Atualização de firmware/software - CIE – [23/11/2020] - Versão 3.1.0

CHANGELOG

Módulo de Entrada com Controle de Alimentação

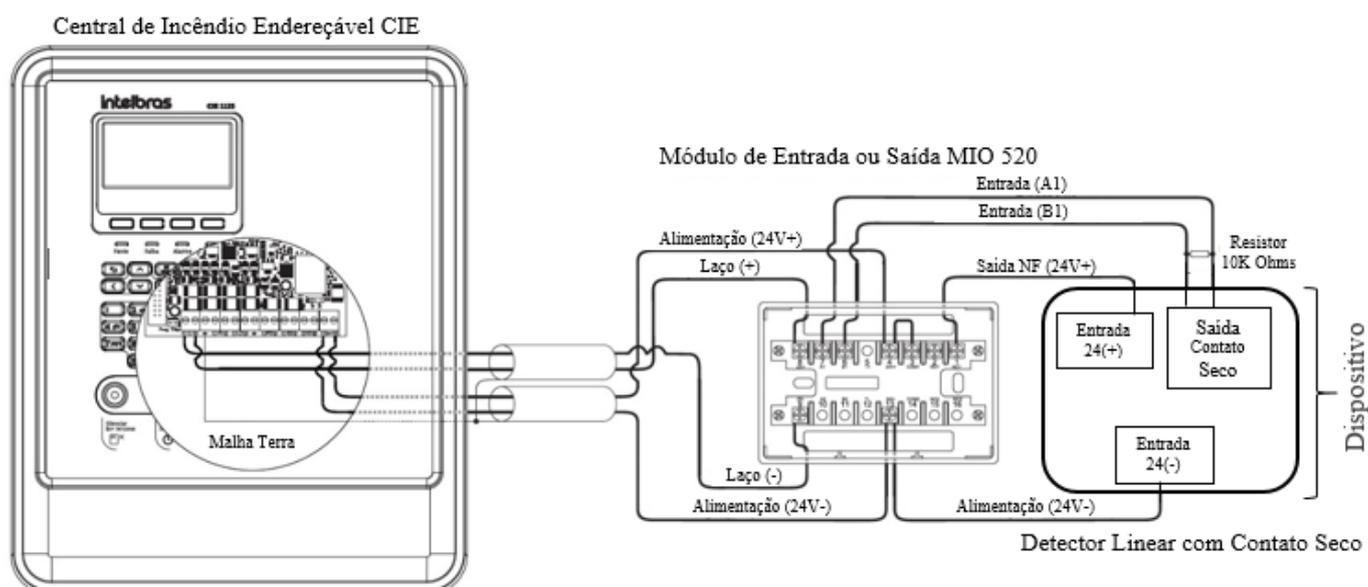
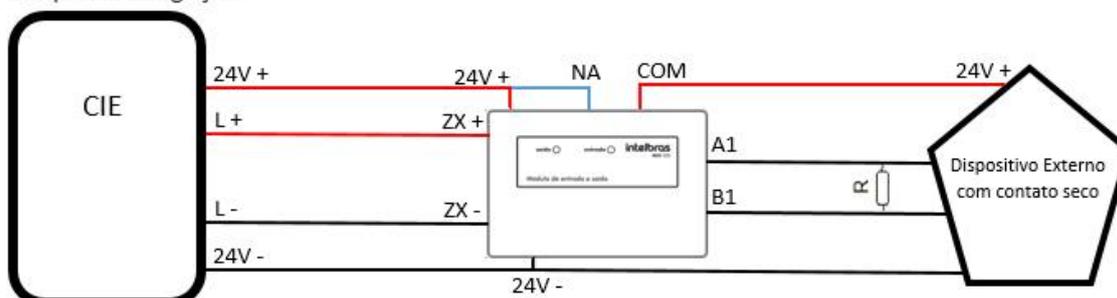
- » Atualização de firmware do produto para a versão 2.0.6, para melhoria na sinalização quando a central estiver com carga baixa, facilitando ao usuário na identificação e verificação.
- » Melhoria na configuração do MIO 520 como “Entrada com Controle de Alimentação” (módulo de zona). Alterando forma de ligação, conforme esquema abaixo.
